PODNĚT VEDENÍ MĚSTA ÚVALY A ZASTUPITELŮM

Projekt Park Úvaly – Vinice, situovaný na krásném místě pod vrcholem kopce Vinice je financován z 95% z dotace střešedčeského kraje a je těsně před dokončením a zpřístupněním veřejnosti (zřejmě 1. 6. 2020).

FAKTA K PROJEKTU PARK VINICE

Dobře utajené dětské hřiště

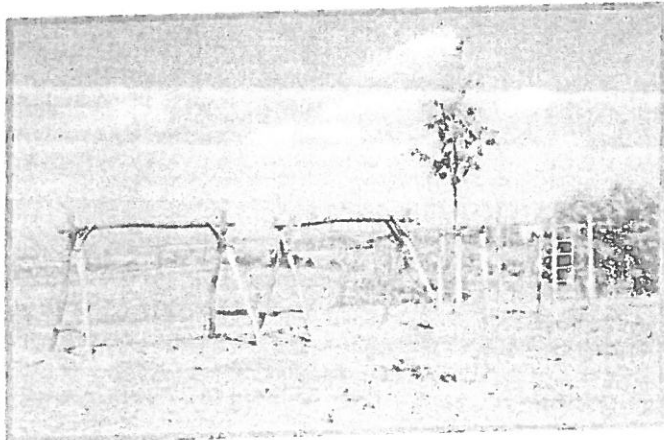
Tři stojany na houpačky, provazový žebřík a lano prozatím patří mezi několik hracích prvků budoucího dětského hřiště na východním okraji Vinice. Lom na kámen, který zde byl v provozu do 40. let minulého století, byl po skončení těžby zasypáván nejrozličnějšími odpady včetně sudů se zbytky asfaltu. Později byla provedena částečná rekultivace. Hřiště je určitě lepší než divoká skládka, je však otázkou, zdali byla tato lokalita, nacházející se daleko od obytné zástavby, vhodně

vybrána. Z náměstí Arnošta z Pardubic trvá cesta svižnou chůzí nejméně 20 minut. Využití nebude asi optimální. Vždyť dětské hřiště mezi sídlem městského úřadu a Výmolou je většinou prázdné. Odlehlost místa může upoutat vandaly a různé nenechavce. Kromě toho je povrch pozemku v současnosti pokryt stovkami skleněných střepů pocházejících z někdejší skládky. Z rozsahu provedených prací v polovině srpna (osazení stromy, gabionová zídka, cesta) je zřejmé, že finanční náklady nebudou nízké.
